SERVICE INFO – INA 0042

Конструктивни промени,

повлияващи на държача на обтегача 534 0100 20

Снимка 1: 534 0100 20 – настояща конструкция

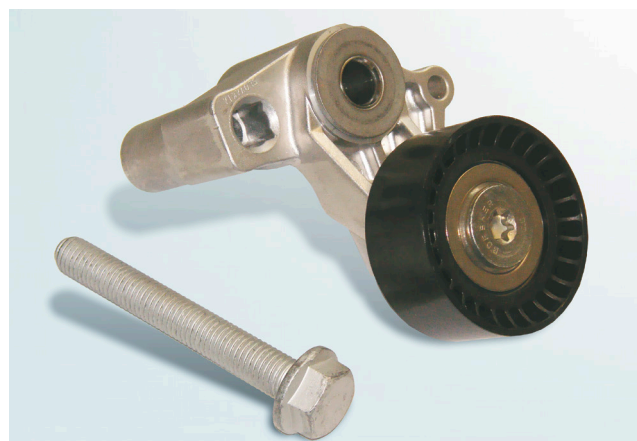
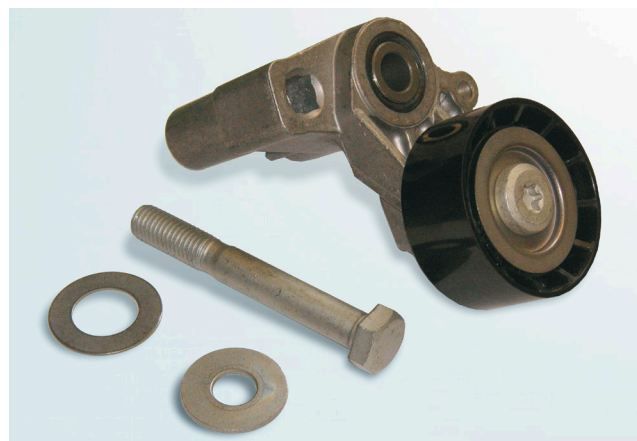
Като част от непрекъснатите ни усилия за подобряване на нашите продукти, в конструкцията на държача на обтегача 534 0100 20 са извършени известни промени. Спомагателните части, които по-рано бяха свободни (шайби), сега са фиксирани към държача на обтегача. Фиксиращият болт е също модифициран.

С новата конструкция може да се използва само новият доставян болт. Не се допуска употребата на други болтове или на стари болтове!
За затягането на фиксиращия болт използвайте предписания от производителя на превозното средство въртящ момент.
